รายละเอียดแนบท้ายแบบรูปรายการและราคากลาง
โครงการก่อสร้างอาคารวิศวกรรมและก่อสร้าง ต่อจากที่ก่อสร้างบางส่วนแล้ว
ก่อสร้าง ณ มหาวิทยาลัยราชภัฏเชียงใหม่ ศูนย์แมริม อำเภอแมริม จังหวัดเชียงใหม่

1. การชี้แจงเพิ่มเติมแนบท้ายแบบรูปรายการ รายการประกอบแบบ และราคากลาง

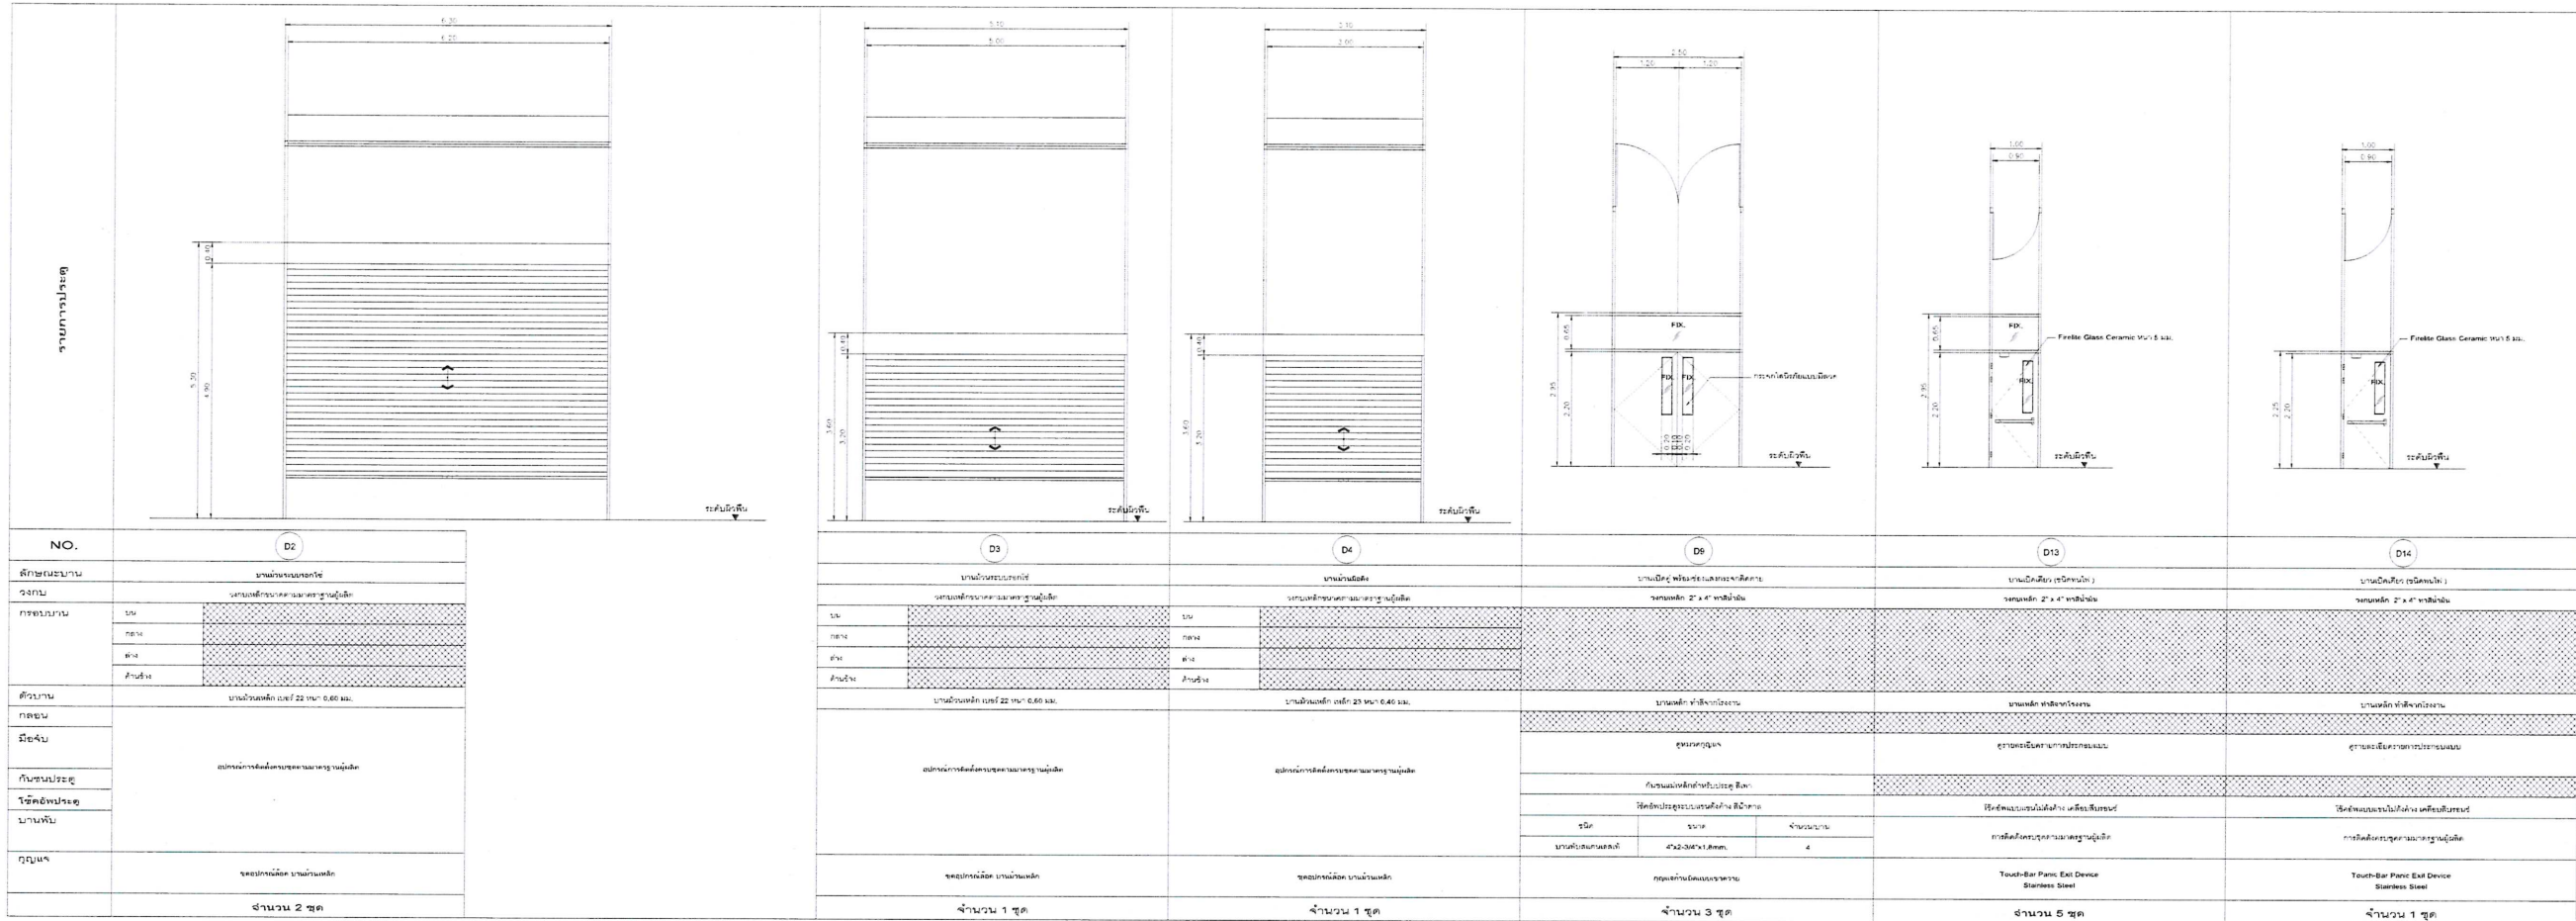
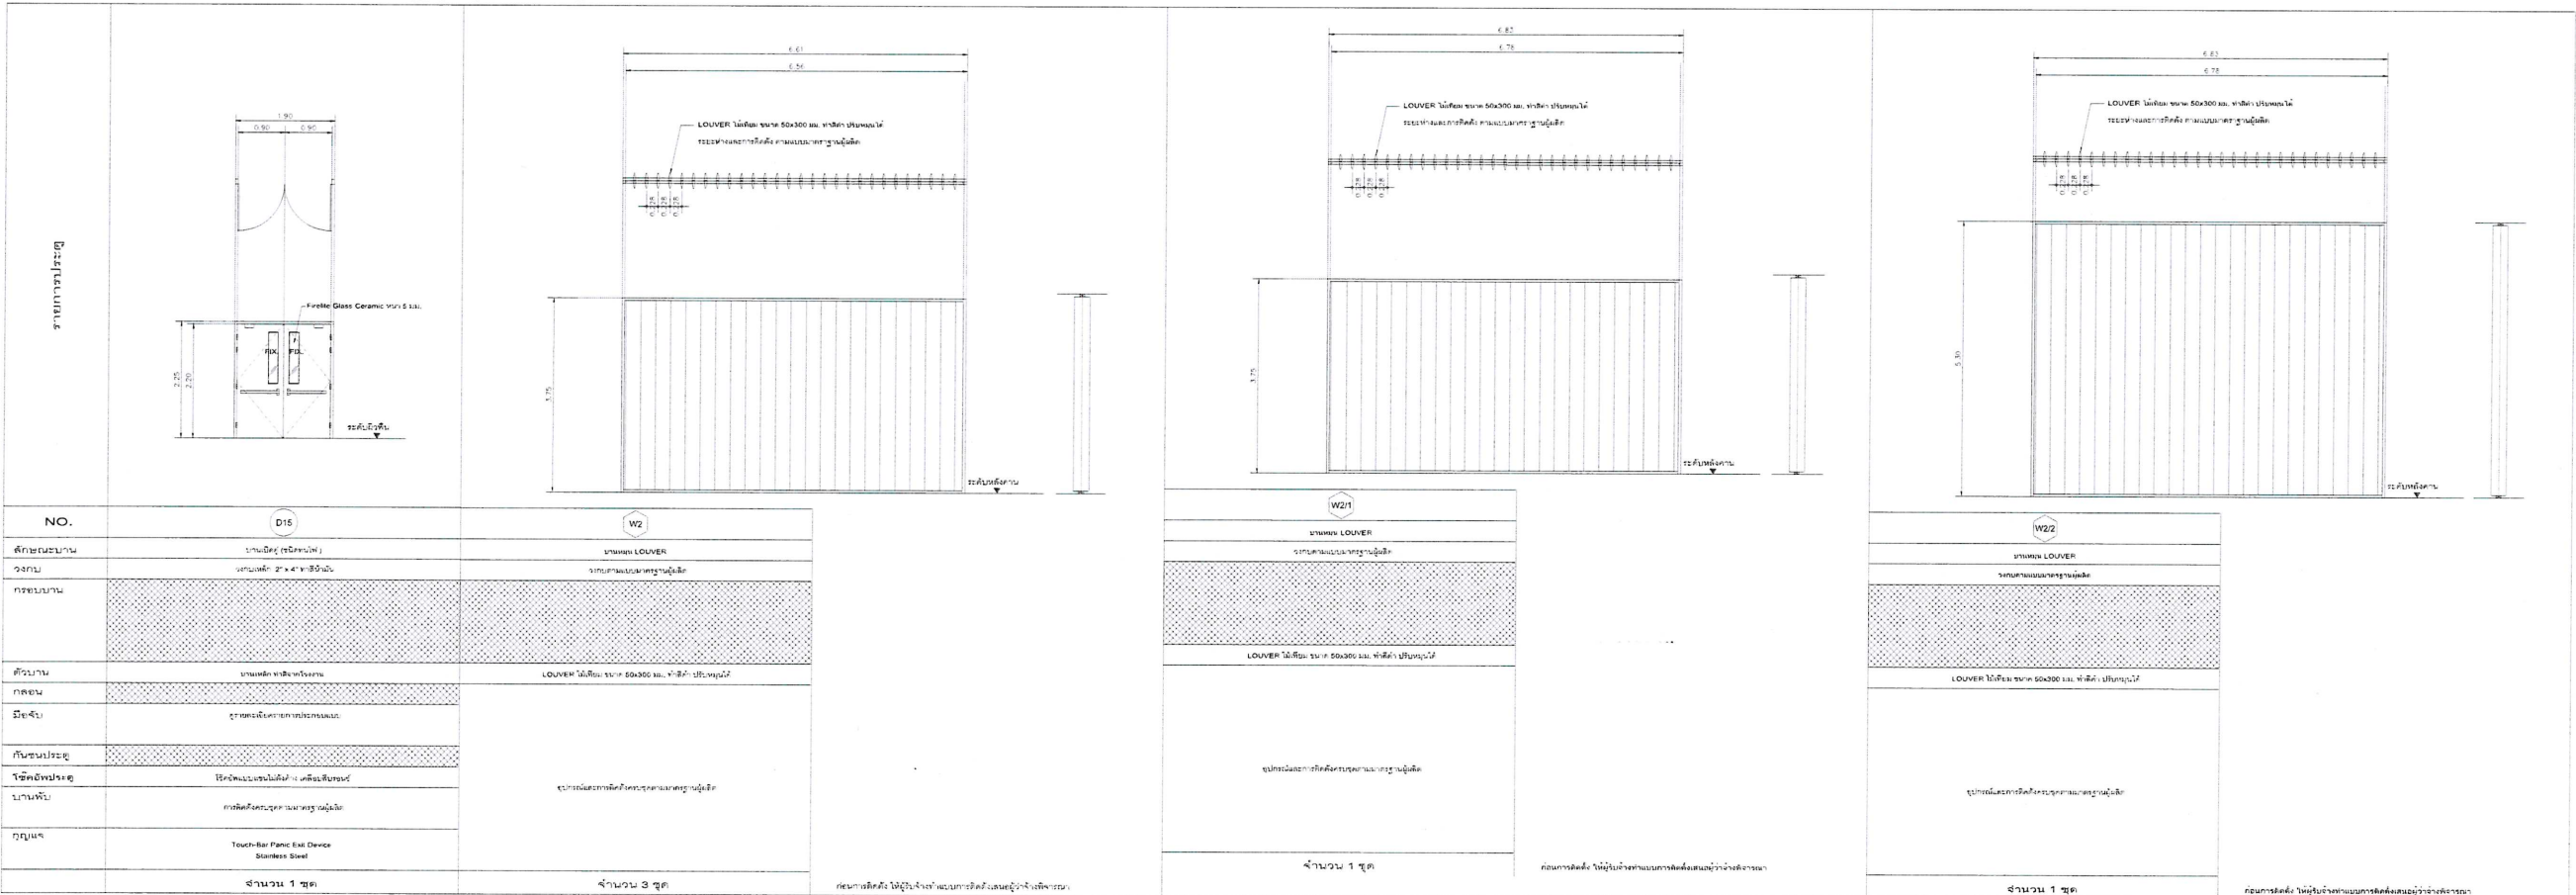
1. ให้ผู้รับจ้างดำเนินการงานสถาปัตยกรรมทั้งหมดให้แล้วเสร็จตามแบบรูปรายการ ทั้งนี้ งานก่อนผนังภายในและภายนอก ของตัวอาคาร ให้ทำการก่อสร้างต่อจากที่ก่อสร้างไปแล้ว ให้แล้วเสร็จครบถ้วนทั้งหมดรวมถึงงานห้องทดสอบตัวอย่างคอนกรีต และห้องจัดกิจกรรม ชั้นใต้ถุน อาคารจัดกิจกรรมตามแบบแนบท้ายเอกสารนี้ (A-101-29)
2. งานวัสดุผนังหลังคาทั้งหมดให้เริ่มดำเนินการในส่วนของการโครงเหล็กรูปพรรณ และติดตั้งแผ่น Zam Steel , งานโครงเหล็กรูปพรรณ ตกแต่งด้านหน้า ของอาคาร Work Shop
3. ยกเลิกแบบขยายประตู-หน้าต่าง ในแบบรูปรายการ หน้า A-401/30 และ A-402/30 โดยให้ใช้แบบขยายประตู-หน้าต่าง หน้า (A-401/29) – (A-403/29) แนบท้ายเอกสารนี้แทน

แปลนระบบท่อ CW,F,RL ชั้นใต้ถุน

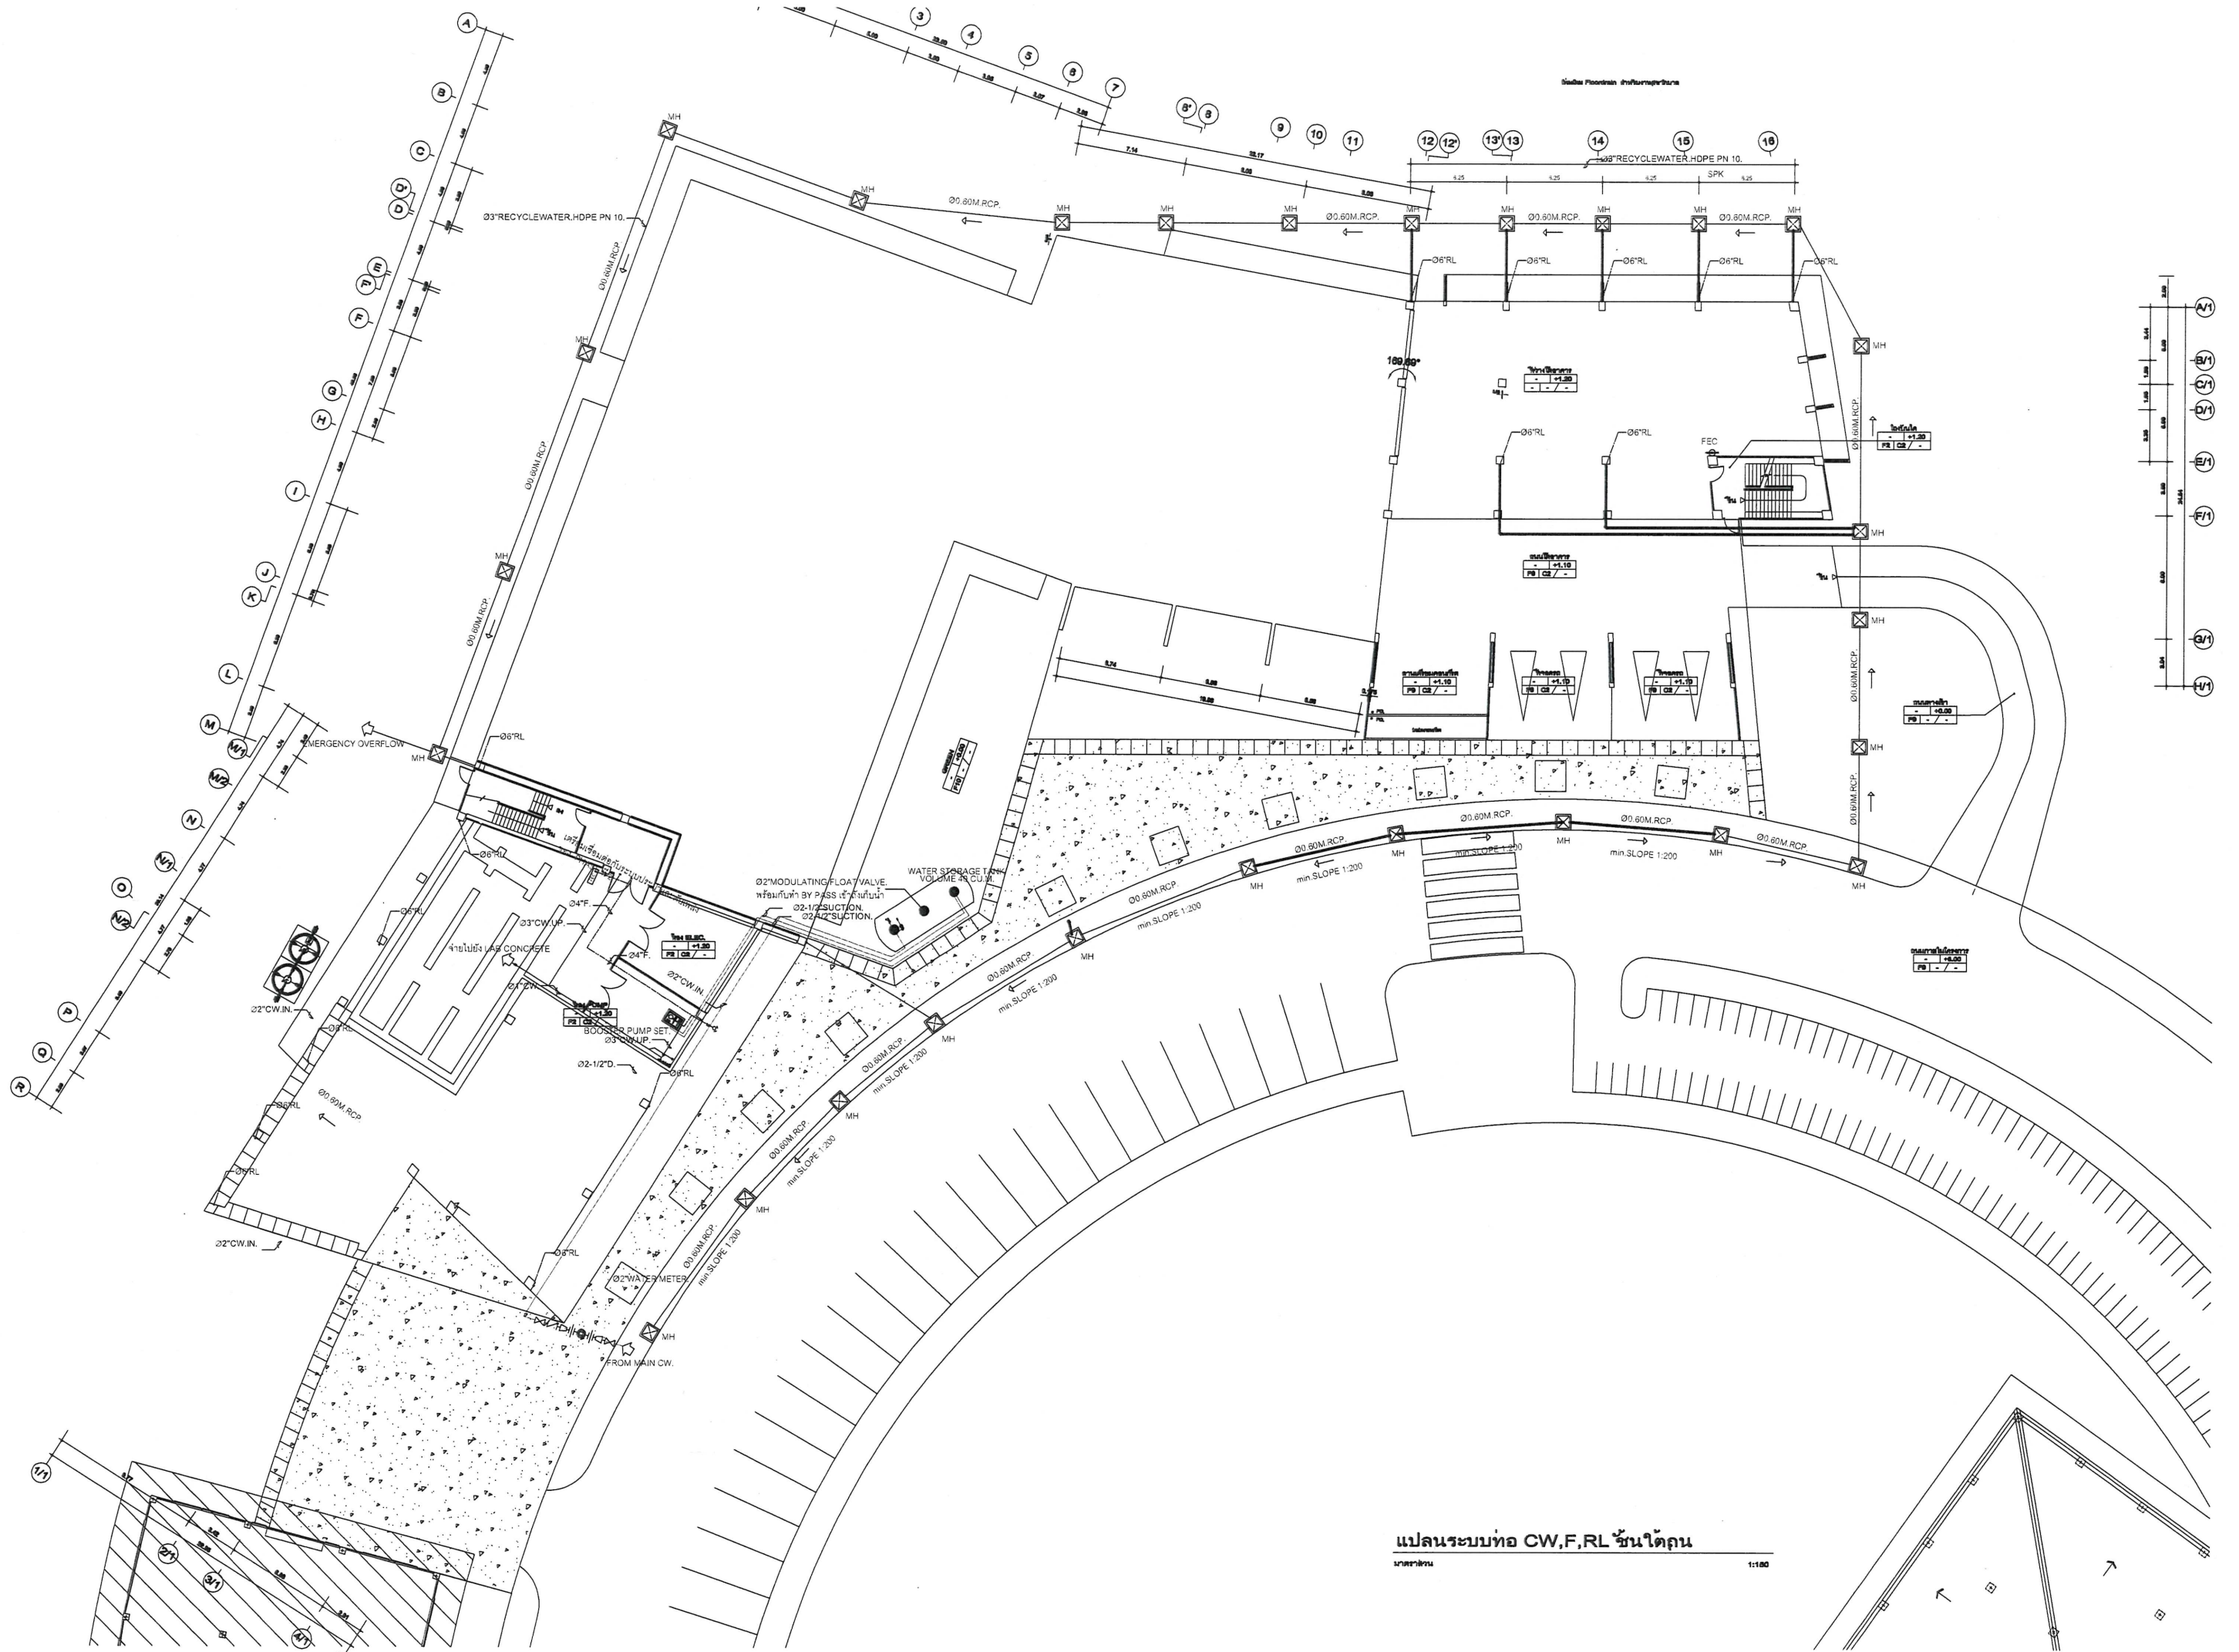
1. ให้ผู้รับจ้างดำเนินการในส่วนของงานระบบสุขาภิบาลทั้งหมดให้แล้วเสร็จตามแบบรูปรายการ ทั้งนี้ งานเดินท่อ PPR ภายในตัวอาคาร ให้ทำการก่อสร้างต่อจากที่ก่อสร้างไปแล้ว ให้แล้วเสร็จครบถ้วน ทั้งหมดตามแบบรูปรายการ
2. ยกเลิกแบบแปลนระบบท่อ CW, F, RL ชั้นใต้ถุน หน้า SN-04/13 และให้ใช้แบบแปลนแนบท้าย เอกสารนี้แทน (SN1)
3. ยกเลิกงานวางระบายน้ำฝนขนาดความกว้าง 0.30 ม. ที่ปรากฏในแบบรูปรายการหน้า SN-07/13
4. งานส่วนอื่นใดที่นอกเหนือจากที่ระบุไว้หากมีการขาดตกบกพร่อง ให้ดำเนินการให้ครบถ้วนตามแบบรูปรายการ
